Mission régionale d'autorité environnementale

**Avis de la mission régionale
d'autorité environnementale
Centre-Val de Loire
sur l'exploitation d'une carrière de sables et graviers au
lieu-dit « Les Granges » sur le territoire de la commune
de Parçay-sur-Vienne (37)**

n°2020-2971

Plan de localisation du projet (source : dossier)

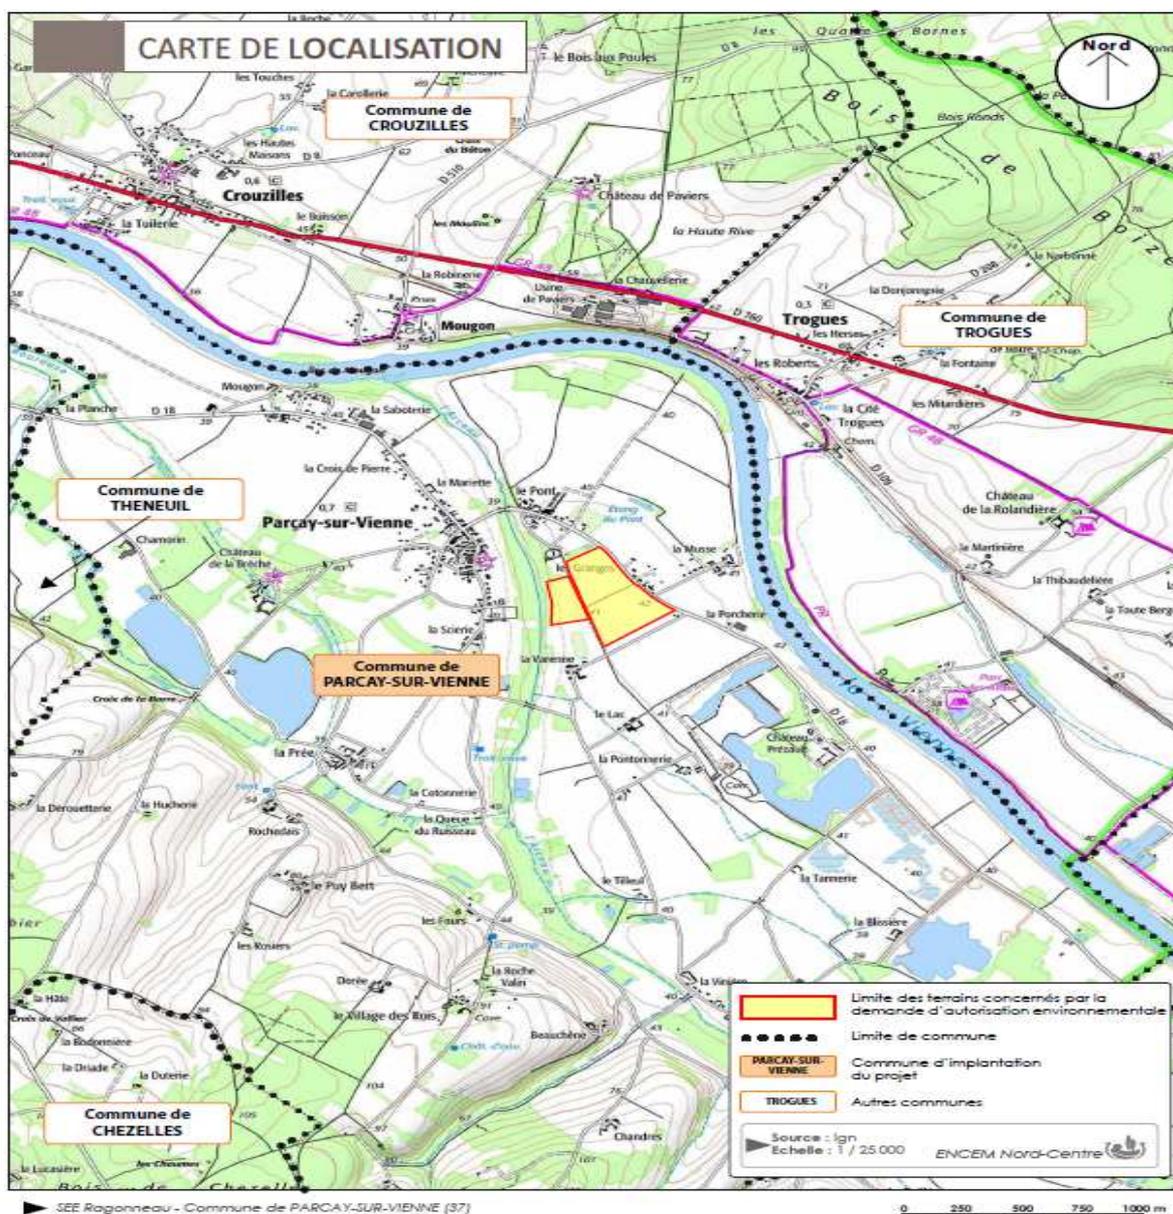
La carrière projetée s'implantera en milieu rural, exclusivement sur des parcelles agricoles (parcelles cadastrées section ZE n° 65 et 72), à la confluence du ruisseau de l'Arceau et de la Vienne. De nombreuses habitations se situent à proximité :

- respectivement à 45 et 120 m au nord (lieux-dits « Les Granges » et « Le Pont ») ;
- à 200 m à l'ouest (lieu-dit « La Scierie ») ;
- à 120 m au sud-ouest (lieu-dit « La Varenne ») ;
- à 50 m au sud-est (lieu-dit « La Varenne ») ;
- et respectivement à 45 et 180 m à l'est (lieux-dits « La petite Musse » et « La Musse »).
